**Avis de la Mission Régionale d'Autorité environnementale
de Nouvelle-Aquitaine relatif au projet de centrale photovoltaïque au sol
de la ferme des Cros à Saint-Maurice-des-Lions (16)**

n°MRAe 2023APNA94

dossier P-2023-14105

Figure n° 5 - Carte de superposition avec les surfaces de panneaux – (source : étude d'impact page 262).

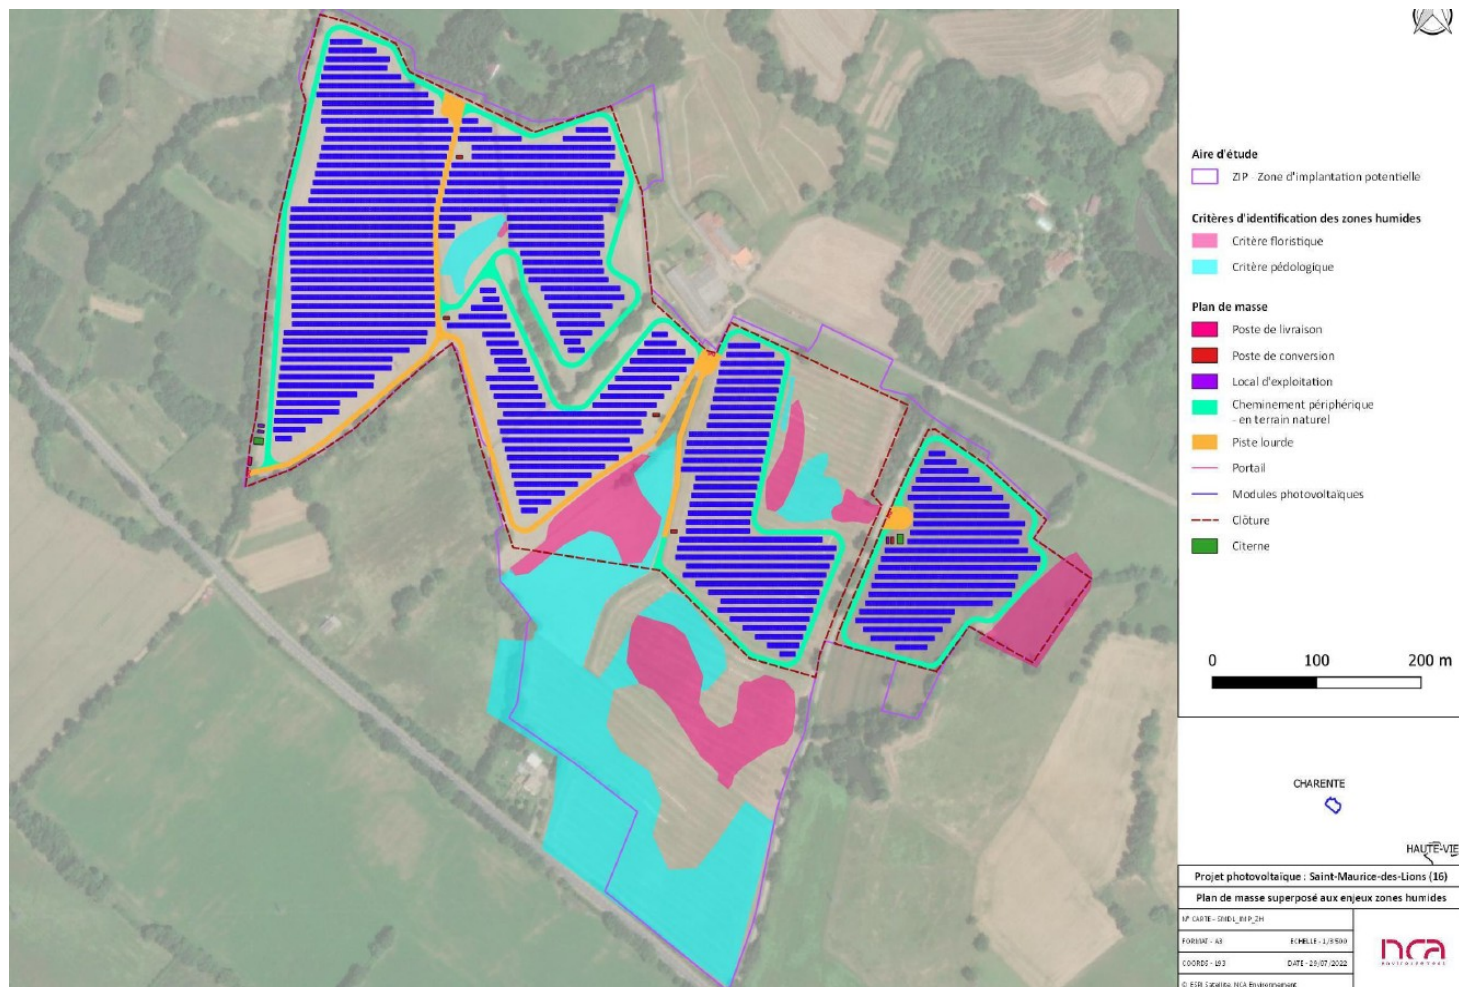
Le porteur de projet a privilégié l'évitement des zones présentant les plus forts enjeux écologiques, principalement les zones humides inventoriées (mesures n° E9 et E10, page 290), le réseau bocager et les haies. La MRAe constate toutefois que les pistes lourdes seront localisées à proximité immédiate de certaines parties des zones humides évitées et de haies bocagères, ainsi que d'un Orme centenaire à enjeu de préservation.

La MRAe recommande de porter une attention particulière aux milieux adjacents lors de la réalisation des travaux et spécialement de terrassement et de création des pistes, afin d'éviter la dégradation des zones humides, et de préserver le système racinaire des haies et de l'arbre remarquable identifié.

Figure n° 6 – Carte de typologie des habitats naturels – (source : étude d'impact page 142).

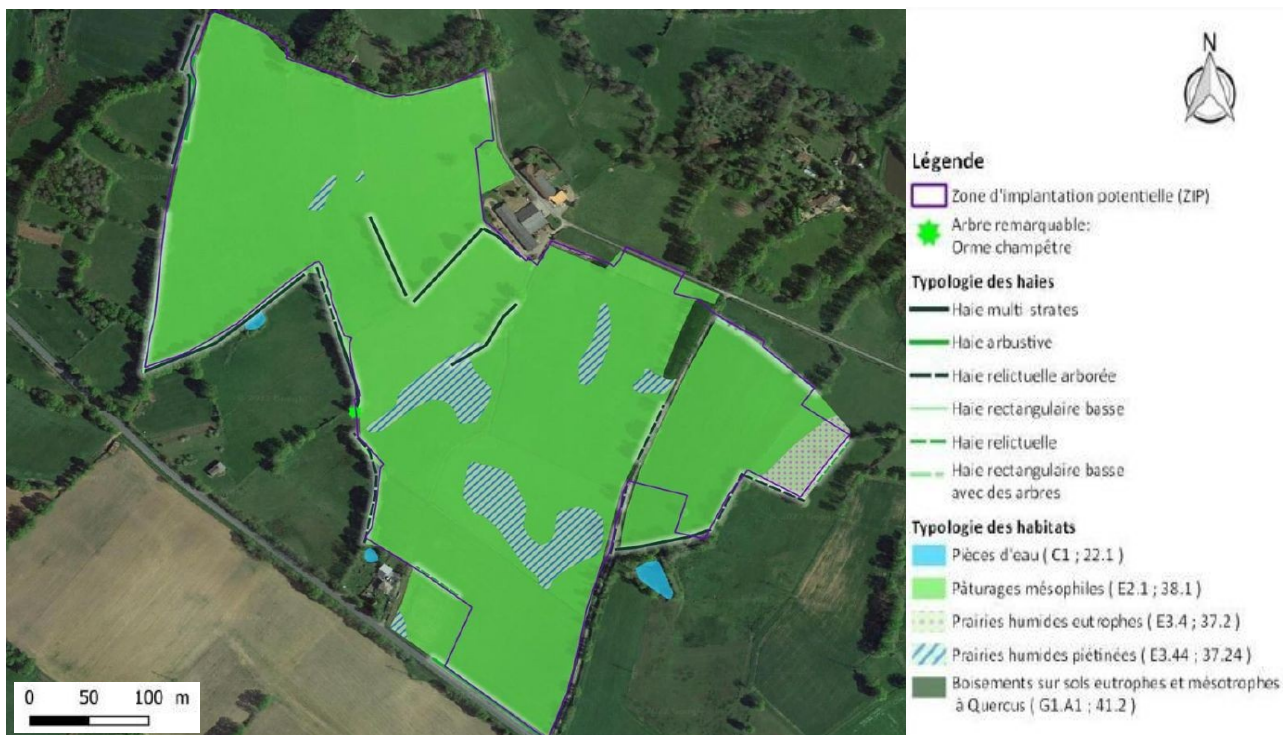
La MRAe recommande de réévaluer à la hausse le niveau d'enjeux attribué pour le groupe des chiroptères, en cohérence avec la carte de synthèse précitée, au vu de la diversité et de l'importance des espèces inventoriées, à mettre en perspective avec l'attractivité du site dû à la diversité de ses habitats (haies, boisements, mares, prairies).
